# 정기(기동점검) 점검 결과보고

## [강북노동자복지관 증축 및 리모델링공사]

- 점검일시 : 2022.01.19 (수)
- 점검결과
- ◆ 점검자 : 정달영, 이영주

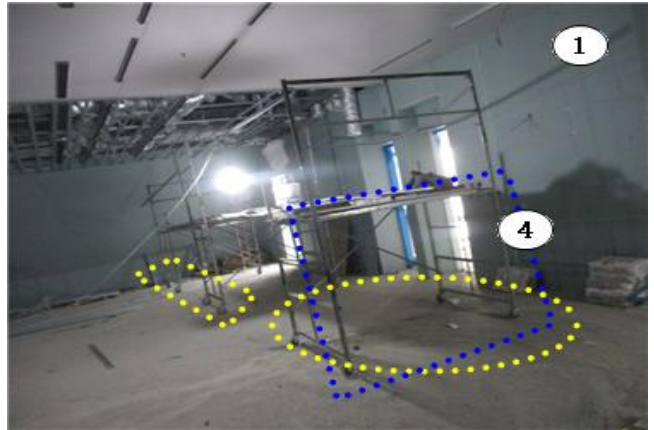
- 1-1) 5층 이동식비계 3개와 중간을 장선재 +합판을 이용하여 사용 중이며 아웃트리거 미설치 되어 있으니 보완 요하며
- 1-2) 안전난간이 변형, 미설치 되어 있으니 보강하고, 발끝막이판 등 설치를 보완
- 1-3) 연결부 장선지지의 안전성을 확인하고 필요시 보완 요함.(길이 및 개수)
- 1-4) 가새재 누락된 곳은 설치 요함.
- 1-5) 단독으로 사용된 이동식비계도 1-1~1-4의 내용을 참고하여 동일하게 보완 요함.
- 1-6) 이 작업을 위한 이동식비계에 대한 위험성평가가 미비하고 조립 등 사항에 대한 누락사항 등이 있으니 보완 요함.

※ 산업안전보건기준에 관한 규칙 제58조(비계의 점검 및 보수), 제68조(이동식비계), 제13조(안전난간의 구조 및 설치요건)
